**Mémoire en réponse aux observations complémentaires  
demandées dans le cadre de l'instruction relative au dossier  
de permis de construire du parc solaire  
n° PC 072 132 21 Z0052 du 31/12/2021**

## **Projet photovoltaïque au sol de La Ferté-Bernard**

30 Septembre 2022

## Document de réponses à la DDT de la Sarthe

*Plan ajusté de l'implantation du projet photovoltaïque de la Ferté-Bernard*

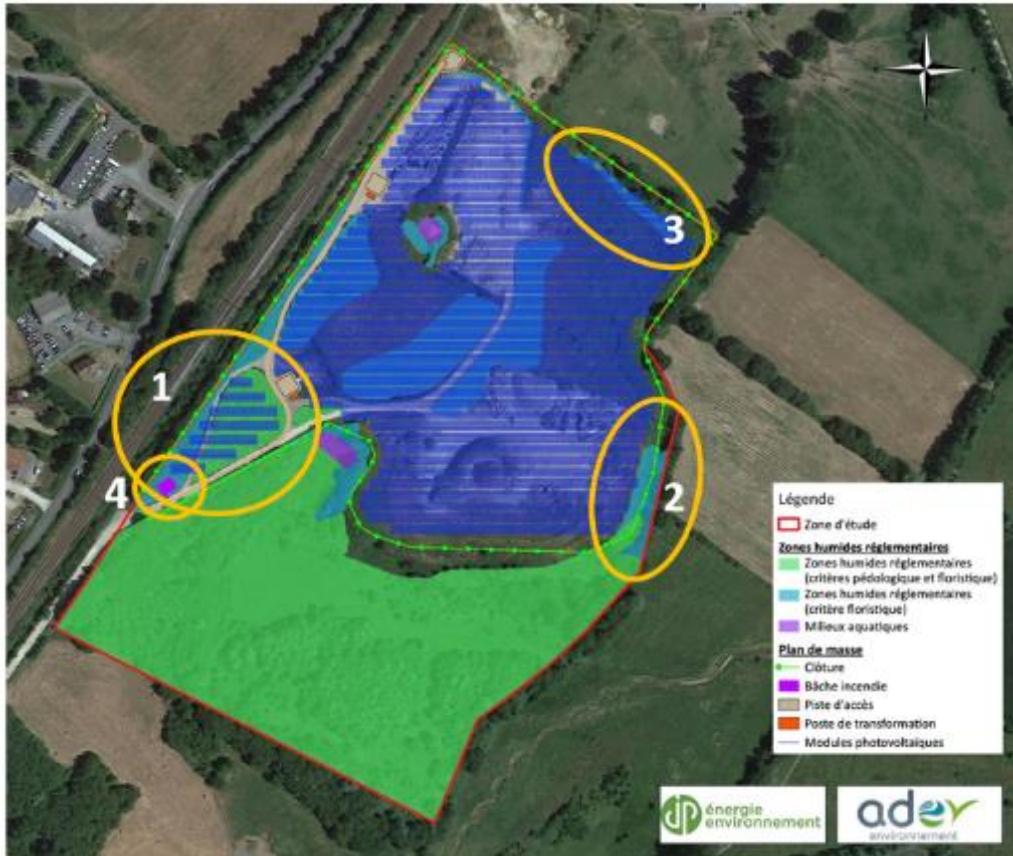
Afin d'être plus en adéquation avec les attentes administratives, le projet a ainsi évolué permettant d'augmenter les surfaces d'évitement supplémentaires dans plusieurs zones humides réglementaires (5 348 m<sup>2</sup>) sur la zone d'étude. Les modifications majeures sont les suivantes :

Secteur	Modification	Gain (m <sup>2</sup> )
1	Retrait des modules photovoltaïques de l'habitat F9.2	3 856
2	Déplacement de la clôture	857
3	Retrait des modules sur l'habitat E3.41 situé au nord	531
4	Déplacement de la bâche incendie ( <i>secteur 4'</i> )	104
		<b>5 348</b>

Le projet ainsi ajusté, en réduisant les zones à sensibilité, permet de réduire le nombre de panneaux d'environ 594 modules. De ce fait, la puissance initiale du projet (8,3 MWc) déposée en instruction fin 2021 est désormais réduite à 7,974 MWc.

Carte 1 : Projet initial projeté sur les zones humides recensées (2020-2021)

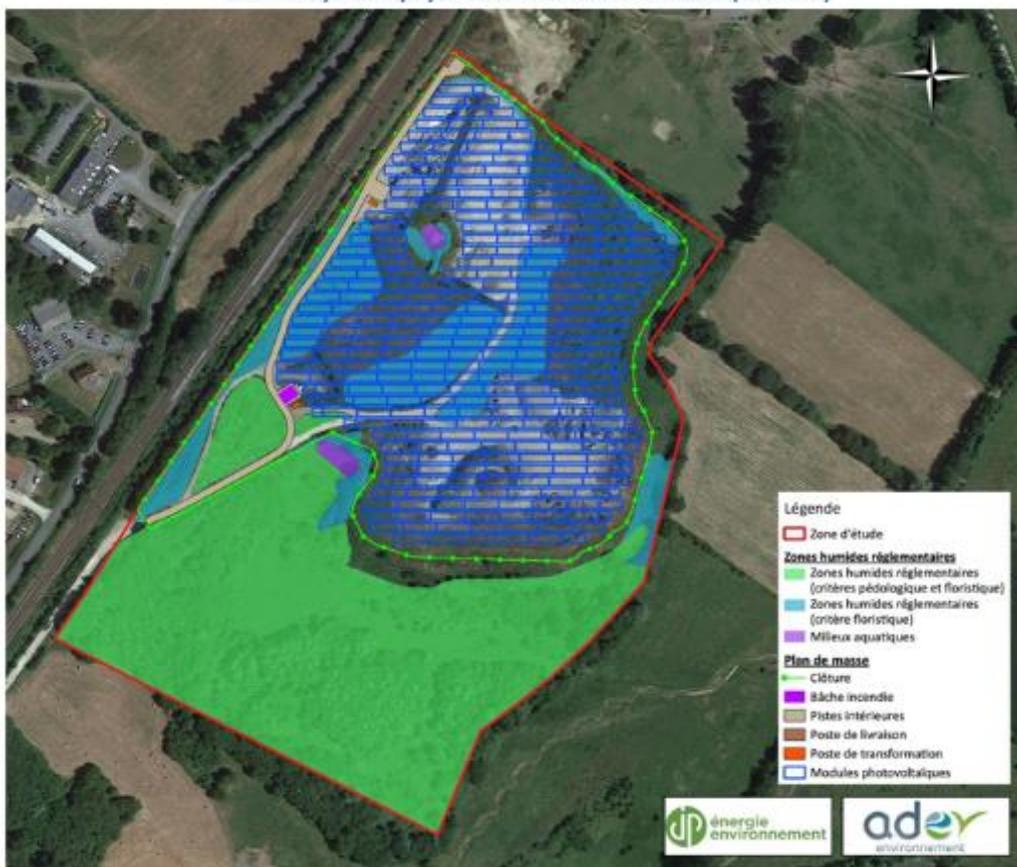
Comme le spécifie, la demande de la DDT, « *il conviendrait de calculer la zone humide réellement impactée conformément à la doctrine appliquée, en prenant en compte la surface des pieux, des locaux techniques, des chemins et des câbles dans la surface impactée. Seule la surface des panneaux en eux-mêmes est à exclure du calcul* ».

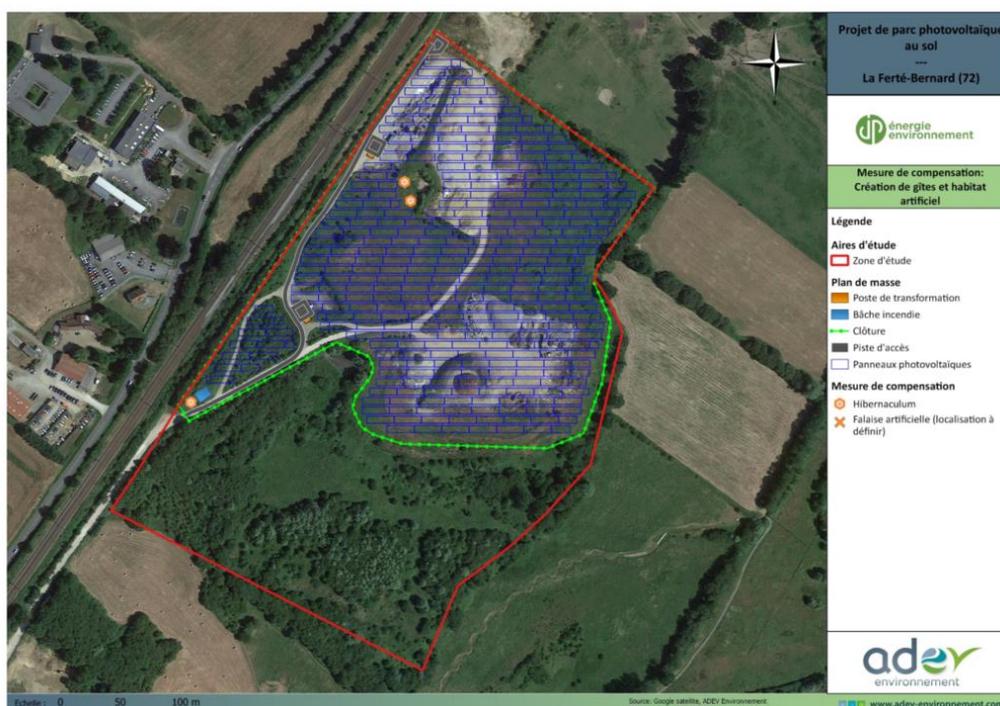
En ce qui concerne l'évitement, vous expliquez avoir exclu la zone Sud du projet. Toutefois, de nombreuses espèces floristiques et faunistiques sont également présentes dans la zone Nord du projet. Tous les habitats ne sont pas préservés, notamment pour l'Hirondelle de rivage, le Petit gravelot et les reptiles.

**Concernant l'Hirondelle de rivage**, comme il l'est rappelé page 12 de ce document, la zone d'étude étant en activité, la morphologie du tas en dépôt, où la colonie était installée, a évolué et le sable a progressivement été utilisé pour être exploité dans le cadre de l'activité commerciale du site (voir illustrations ci-dessous).

En effet, l'activité « industrielle » de la zone d'étude concerne, en partie, le stockage temporaire de sable et de matériaux de construction, dont le volume et la morphologie varient

au grés des chantiers de travaux publics ou des aménagements divers. Le stockage éphémère de tas de sable ne garantit pas la pérennité de l'habitat de l'Hirondelle des rivages. La disparition progressive du tas de sable et de l'habitat de l'espèce, n'est pas en lien avec le projet de parc photovoltaïque, toutefois, conscient de la perte de l'habitat engendré, et de remise en état du site par l'exploitant actuel en fin d'activité, le maître d'ouvrage s'est engagé à mettre en place une mesure de compensation pérenne afin de recréer un habitat artificiel (voir Mesure Mnat-C3 – Création d'une falaise artificielle pour l'Hirondelle de rivage). La perte en habitat pour l'Hirondelle de rivage est donc belle et bien pris en compte et compensée.

Carte 1 : Projet initial projeté sur les zones humides recensées (2020-2021)

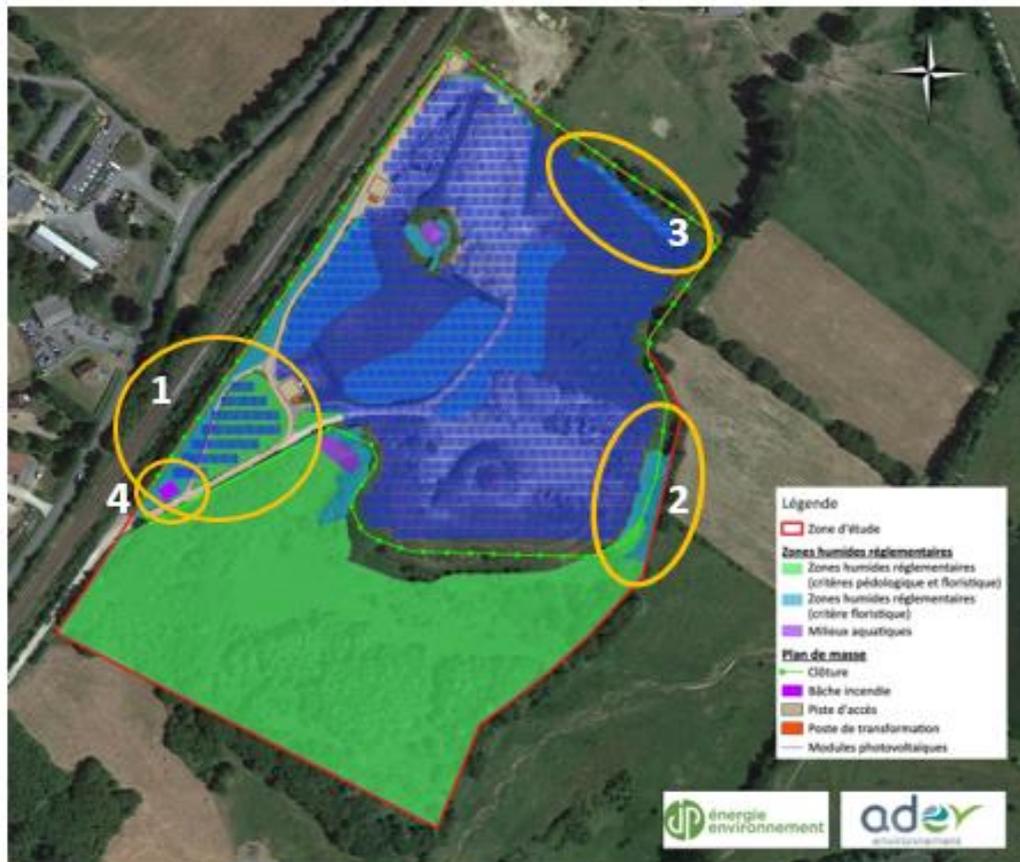
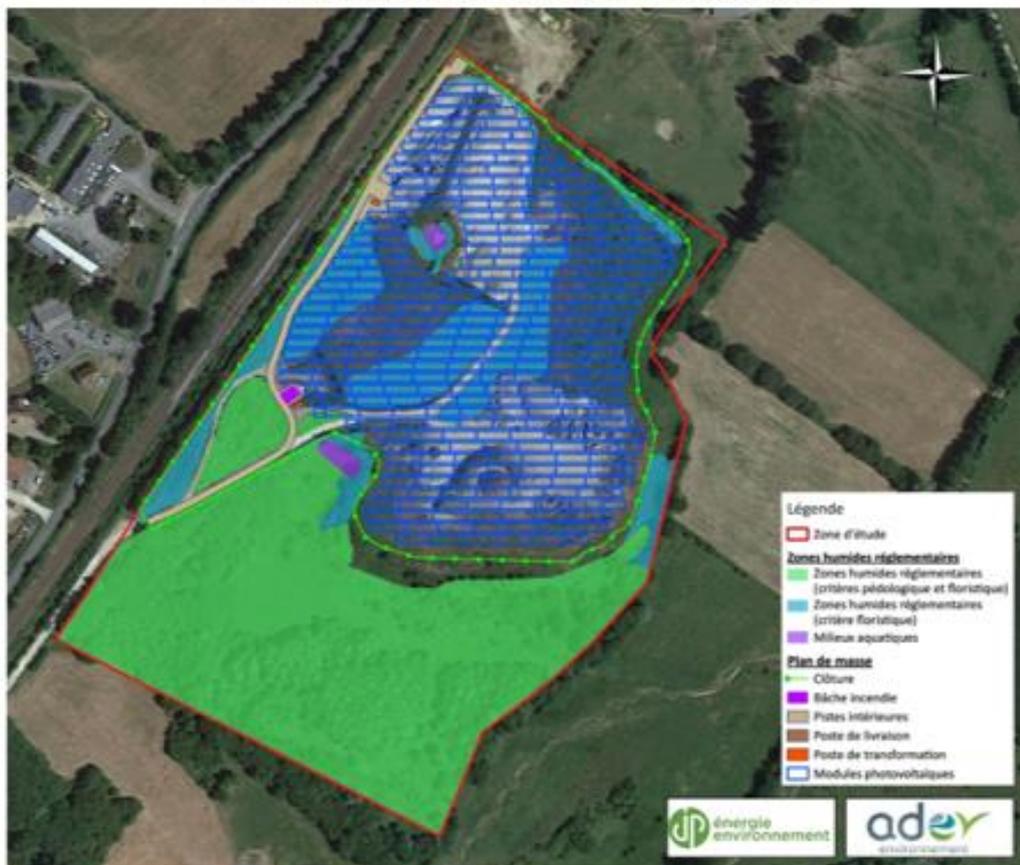
S'agissant plus spécifiquement de la zone humide, vous indiquez éviter 2,5 ha (page 215 de l'étude d'impact). Cependant, le bureau d'étude indique à la fois que 8 200 m<sup>2</sup> de zones humides restent « impactées » par le projet et qu'elles totalisent une superficie de 15 596 m<sup>2</sup> (8 195 m<sup>2</sup> de fourrés à Saules qui seront défrichés et 7 401 m<sup>2</sup> de prairies humides floristiques localisées sous les modules photovoltaïques).

À la page 267 de l'étude d'impact, il est indiqué que le chantier aura un impact sur environ 75 m<sup>2</sup> de zone humide correspondant à la surface du poste de transformation et de la surface des pieux enfois.

Ces données prêtent à confusion et le calcul de la zone humide impactée n'est pas suffisamment explicité. Il conviendrait de calculer la zone humide réellement impactée conformément à la doctrine appliquée, en prenant en compte la surface des pieux, des locaux techniques, des chemins et des câbles dans la surface impactée. Seule la surface des panneaux en eux-mêmes est à exclure du calcul.

Le projet a évolué permettant ainsi d'éviter plusieurs zones humides réglementaires sur la zone d'étude. Les modifications majeures sont les suivantes :

Modification	Gain (m <sup>2</sup> )
1	Retrait des modules photovoltaïques de l'habitat F9.2	3 856
2	Déplacement de la clôture	857
3	Retrait des modules sur l'habitat E3.41 situé au nord	531
4	Déplacement de la bâche incendie	104
		<b>5 348</b>
